Parecer nº 133/FEAM/URA SM - CAT/2024

Parecer Técnico de LAS/RAS nº 133/FEAM/URA SM-CAT/2024

PA SLA Nº: 786/2024	SITUAÇÃO: Sugestão pelo Indeferimento		
EMPREENDEREDOR:	Município de Delfinópolis	CNPJ:	17.894.064/0001-86
EMPREENDIMENTO:	Usina de Triagem de Delfinópolis	CNPJ:	17.894.064/0001-86
MUNICÍPIO:	Delfinópolis	ZONA:	Rural
COORDENADAS GEOGRÁFICAS (DATUM):	LAT/Y: 20°21'56" S	LONG/X: 46°50'26" W

Figura 1 – Delimitação da propriedade Três Barras (em amarelo) e da vala de disposição de resíduos sólidos urbanos aberta (em vermelho). Fonte: Arquivos .shp anexados ao processo e inseridos no software Google Earth. Data da imagem: 02/07/2019.

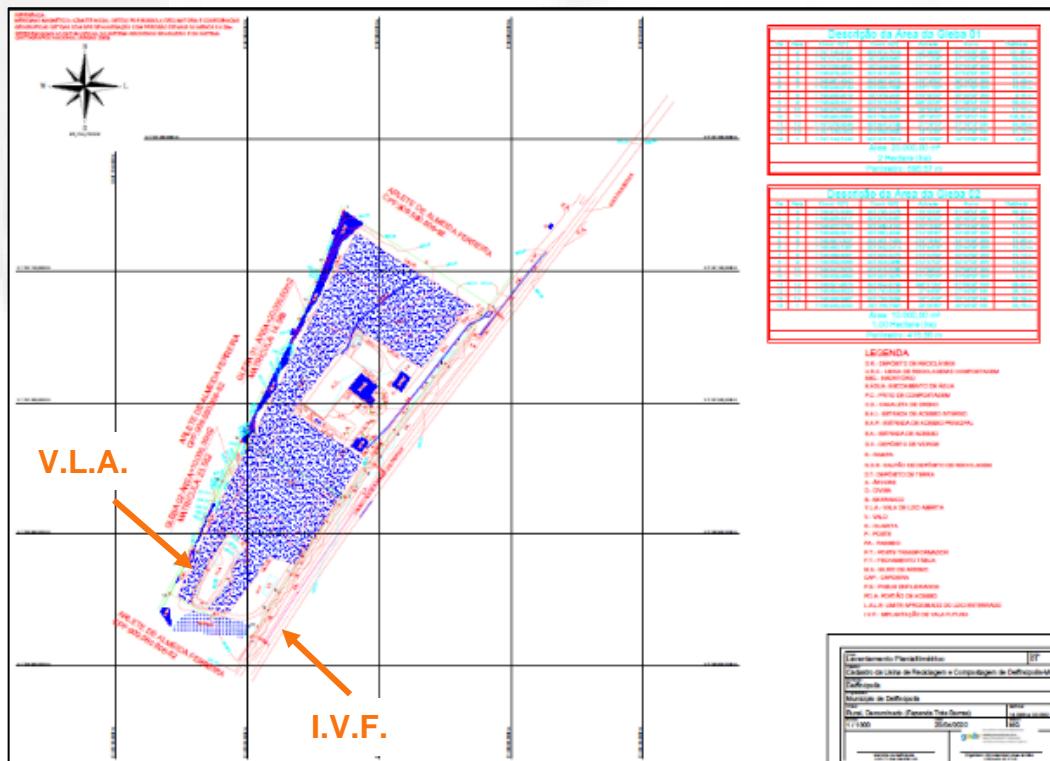
Mediante projeção no software *Google Earth* do arquivo *.shp* encaminhado pelo empreendedor e anexo ao processo administrativo (Figura 1), e informações do RAS, foi observado que a área pleiteada situa-se no bioma Cerrado, em um **mosaico de ocupações/usos**, apresentando uso e ocupação do solo alterados pela atividade de disposição de RSU (aterro controlado). Dista cerca de 600 m de núcleos populacionais e, aproximadamente 200 m do curso d'água mais próximo. O entorno do empreendimento é caracterizado como área de cultura agrícola perene, com remanescentes de vegetação nativa associados às drenagens naturais.

Verificou-se, ainda, que na área demarcada como ADA do empreendimento há **indícios de uma vala de disposição de resíduos sólidos urbanos em operação**, corroborando com a planta de levantamento planialtimétrico (Figura 2) acostada no processo, na qual a referida área é denominada “vala de lixo aberta (V.L.A.)” e “implantação de vala futura (I.V.F.)”.

Ainda sobre a localização do empreendimento, por esta se dar em área de disposição de RSU, conforme se observa nas Figuras 1 e 2 e também de acordo com menção no RAS, não foram apresentados estudos que atestem a estabilidade geotécnica estrutural da área, bem como informações sobre a atividade desenvolvida, como: licenciamento ambiental, medidas de controle ambiental e programas de automonitoramento implantados na área, bem como a recuperação e o fechamento da área do aterro de RSU. Estas informações são de suma importância para se analisar a existência de passivo ambiental da atividade de aterro de RSU na área, e também para a proposição de medidas mitigadoras dos impactos a serem monitorados para a atividade atualmente pleiteada.
